Nr. înreg.: 37645/24.10.2023

**Referință: clarificări 1 la documentația de atribuire a contractului de lucrări de construcție a unui rezervor pentru apă P.S.I. relocabil șiinel de răcire la rezervor R1 pentru țitei - Depozit Tampon Independență**

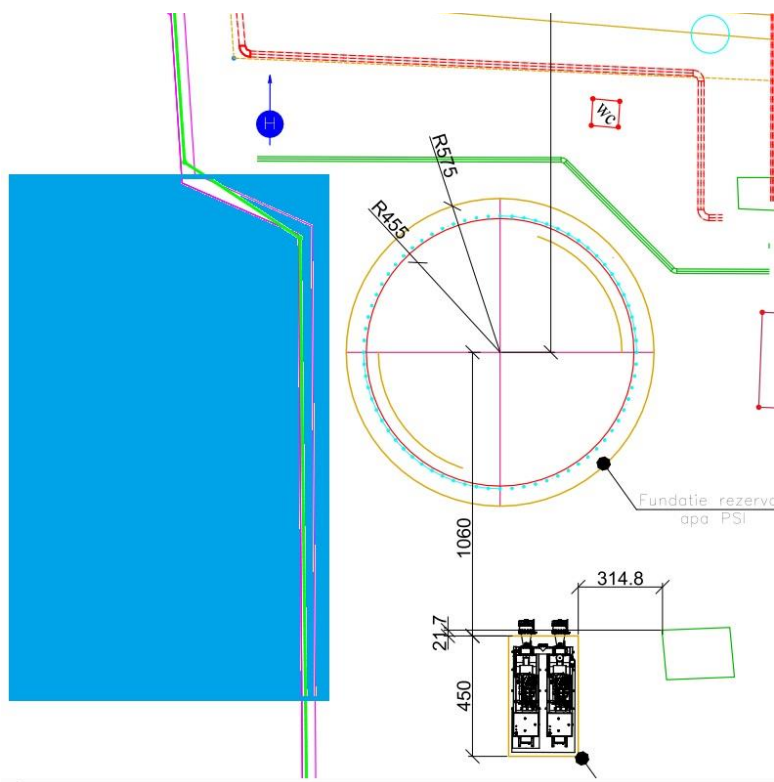
1. În listele de cantități regăsim articole pentru “săpătură manuală în gropi cu lărg. 1-1,5 m cu evacuare manuală în pământ cu umiditate nat. la adânc. 0,0-1,5, t.tare” exprimate în “MC” și articole pentru “transportul rutier al pământului sau moluzului cu autobasculanta dist.=1 km” exprimate în “tone”.

Considerând faptul că transportul se realizează cu autovehicule din flota proprie, pe o distanță de până la 1 km, în vederea decontării articolului de transport, prin ce tip de document se face decontarea și cu ce unitate de măsură? Mașinile nu sunt dotate cu cântar, prin urmare tichete de cântar cu valorile în tone se pot obține doar de la un cântar autorizat, care se află la o distanță considerabil mai mare; Vă rugăm să precizați dacă decontarea articolului de transport se poate realiza în baza avizelor de transport cu unitate de măsură “mc”.

**Răspuns:** Calculul pentru decontarea articolului de transport se poate realiza în baza avizelor de transport cu unitatea de măsură în mc.
